改善箇所説明図

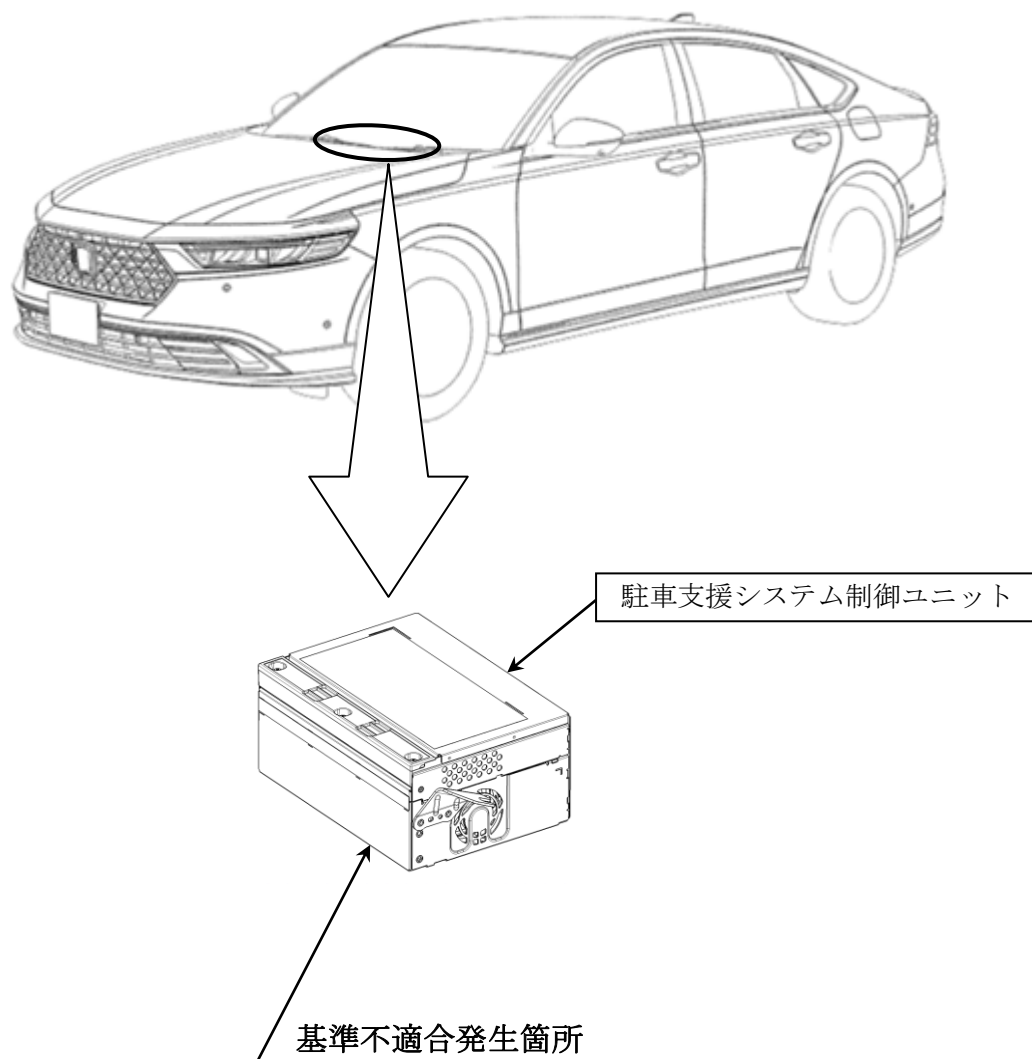
駐車支援システムであるパーキングパイロット※の制御プログラムが不適切なため、ディスプレイにパスワード入力画面を表示したまま当該機能を使用すると、駐車時または出庫時に操舵支援が終了した際、警告音が吹鳴しない。そのため、保安基準に適合しない。
※ステアリング、アクセル、ブレーキ操作を制御して駐車を支援する。

全車両、駐車支援システム制御ユニットを対策プログラムに書き換える。なお、プログラムの書き換えは、対策プログラムを無線通信で遠隔配信し、使用者にて行う。または販売店にて行う。

識別：改善済み車両は、ディスプレイオーディオに表示されるソフトウェアのAUDIOバージョン情報が「8A020-30A-JA30」以降であることにより識別する。
